ECE/TRANS/WP.29/2007/68
16 July 2007

Предложение по поправкам серии 04 к Правилам № 48

(Установка устройств освещения и световой сигнализации)

Представлено Рабочей группой по вопросам освещения и световой сигнализации

Образец А

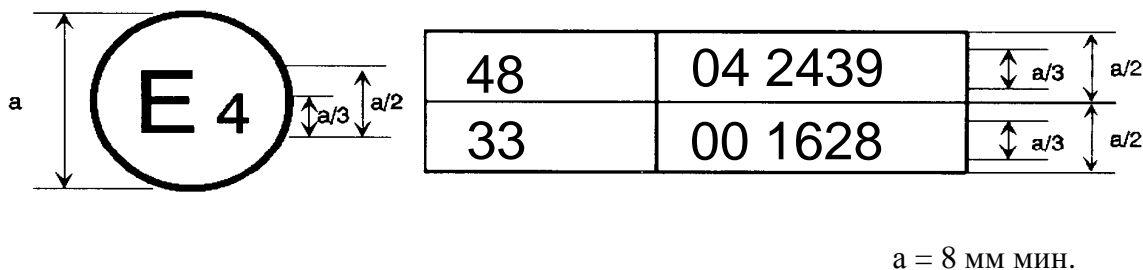
Приложение 2 изменить следующим образом:

Приведенный выше знак официального утверждения, проставленный на транспортном средстве, показывает, что этот тип транспортного средства официально утвержден в Нидерландах (E4) в отношении установки устройств освещения и световой сигнализации на основании Правил № 48 с внесенными в них поправками серии 04. Номер официального утверждения указывает, что официальное утверждение было предоставлено в соответствии с предписаниями Правил № 48 с внесенными в них поправками серии 04.
